**SEDIF**  
SERVICE PUBLIC DE L'EAU

Objet : Projet d'aménagement « Colline des Mathurins »

## Annexe n°1

### Remarques sur les annexes 6 « Volet eau de l'Etude d'impact » et 7 « Dossier de déclaration au titre de la Loi sur l'Eau »

## ANNEXE II - Schéma de principe global

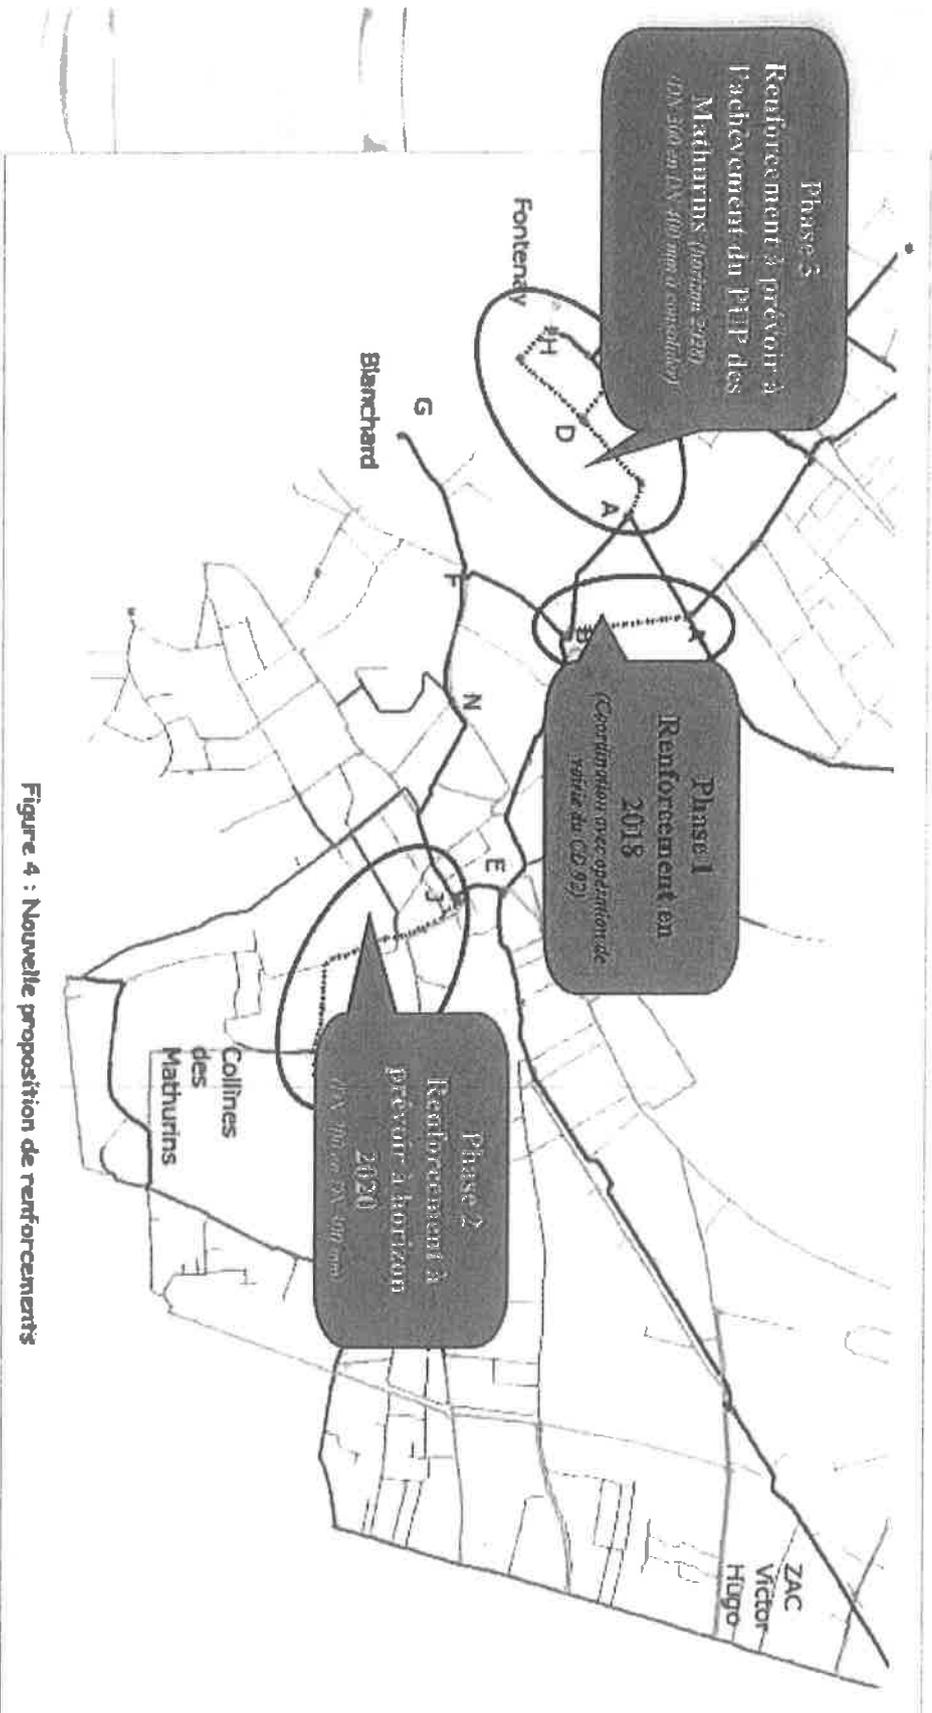
Seuls les travaux de renforcement du réseau d'eau potable de proximité, sur la section JK (se référer au schéma de principe global, annexe II), sont à financer par le demandeur. Afin que cette intervention puisse être réalisée dans les délais impartis, je vous invite à prendre contact avec le délégataire du SEDIF, Veolia Eau d'Île-de-France, qui vous fera une proposition financière en application du barème des prix publics annexé au contrat de DSP dont il est attributaire.
